# 2017.5.22 千葉県と話し合い資料

## 大気質と温排水のアセスメントについて

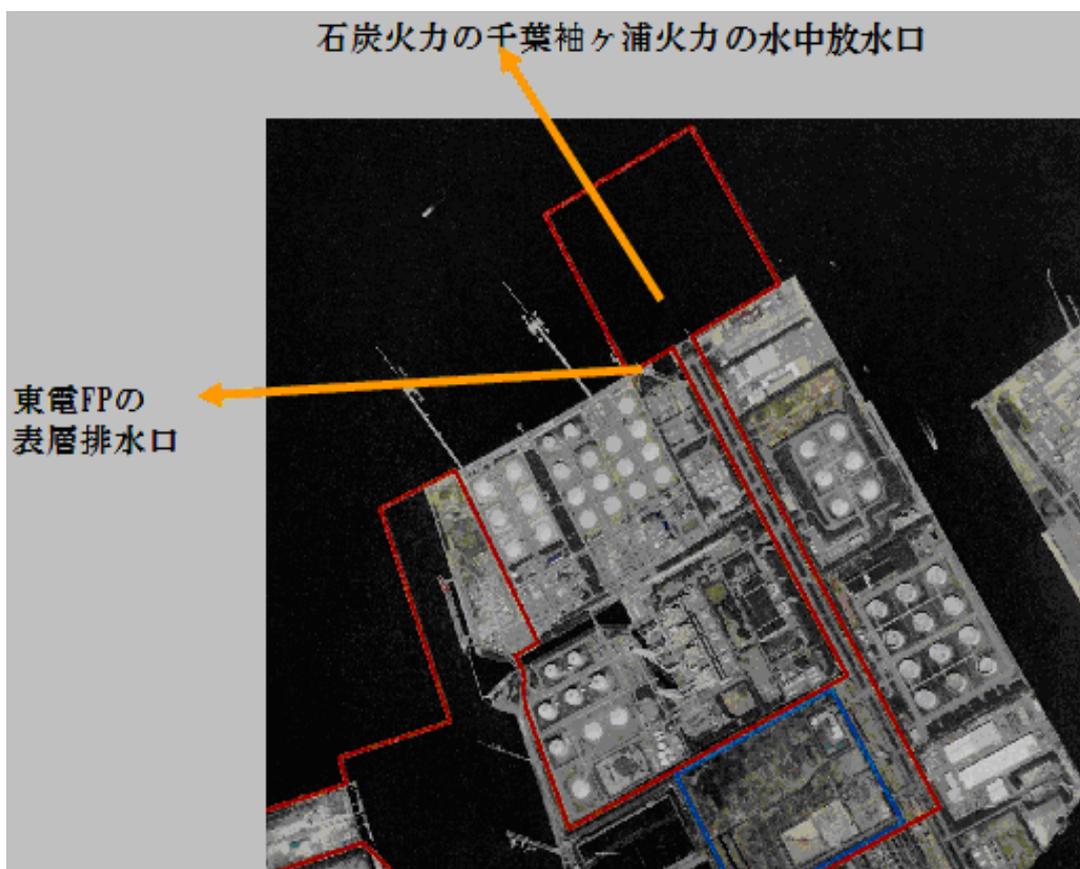
ひとつのアイデアとして **風洞実験** による評価方法もあるのではないのでしょうか？

これを使うことで解析ソフトの精度の裏付けとしても利用できますし、目で空気の流れも確認しつつチャートとデータロガーからデジタル記録としても残せる利点があると考えます。

もちろん風洞実験の考えは1つの例なので適切な方法があれば特にこだわるわけではありませんが事業者が自主的に複合汚染の解析を実行するよう千葉県としても指導をお願いします。

東電FPの袖ヶ浦火力の表層排水のイメージ

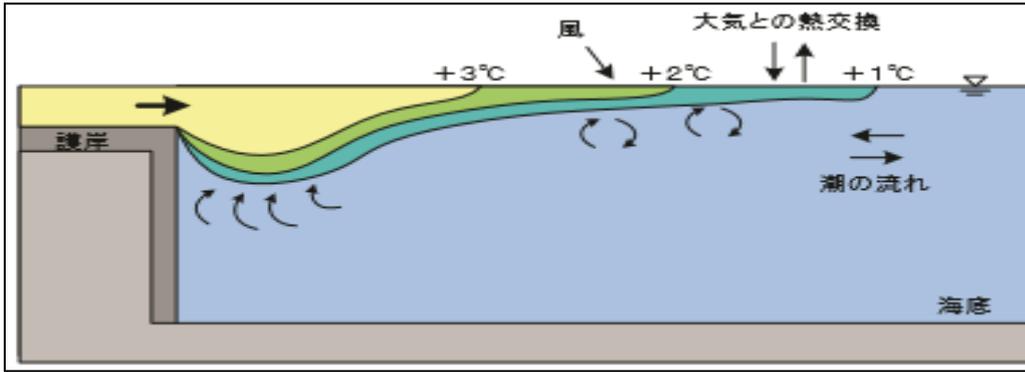
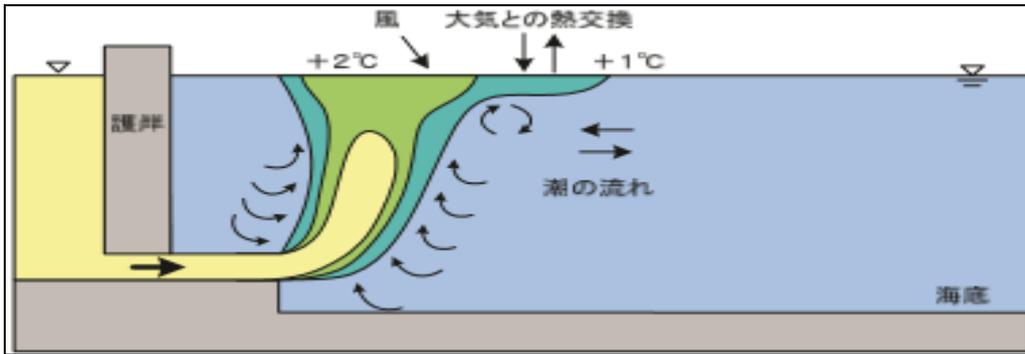
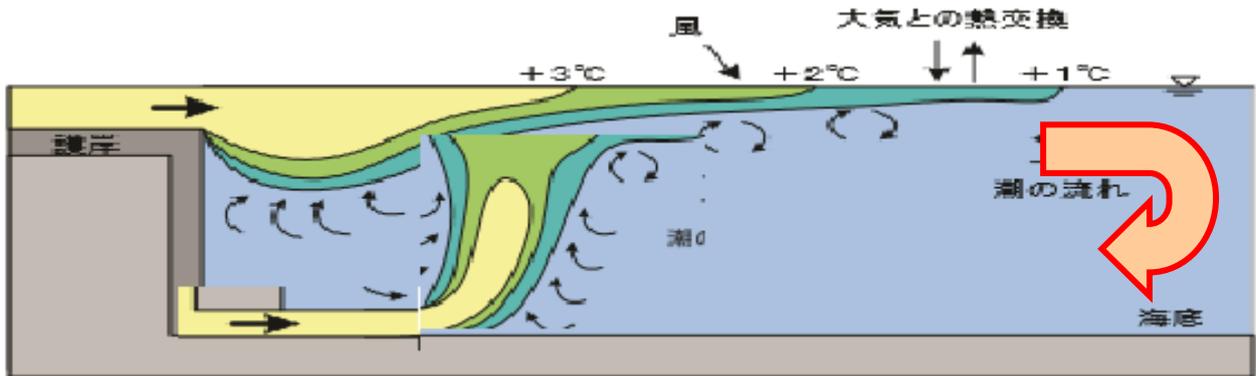
設置環境として 図のように

東電FPの袖ヶ浦火力の表層排水口のすぐとなりに水中排水の石炭火力200万kWの温排水が加わりますが、あたかも表層排水の袖ヶ浦火力が存在しないかのようなアセス文書の書き方です。

表層排水と水中排水が極めて接近して設置された場合、東電側の表層排水の拡散も影響を受けるし、千葉袖ヶ浦火力の水中排水もお互いに影響し合いつつ特に中層、深層水も加熱してしまって、現在近隣のワカメが生える環境と海底に棲む生き物の環境も破壊されるだけでなく取水温度が上がって効率も下がる可能性も考えられる。  
(効率が下がれば汚染物質が増加する)

これが2つ隣り合ったら大気の逆転層と同じで水中排水の熱水は表層排水と干渉、また大気との熱交換や宇宙への熱放射がしにくく、下にこもって深層水も長期間に加温してしまい、現在でも被害の深刻な3 km先の干潟や漁業環境にさらに大きな被害を及ぼすと私は考えます。
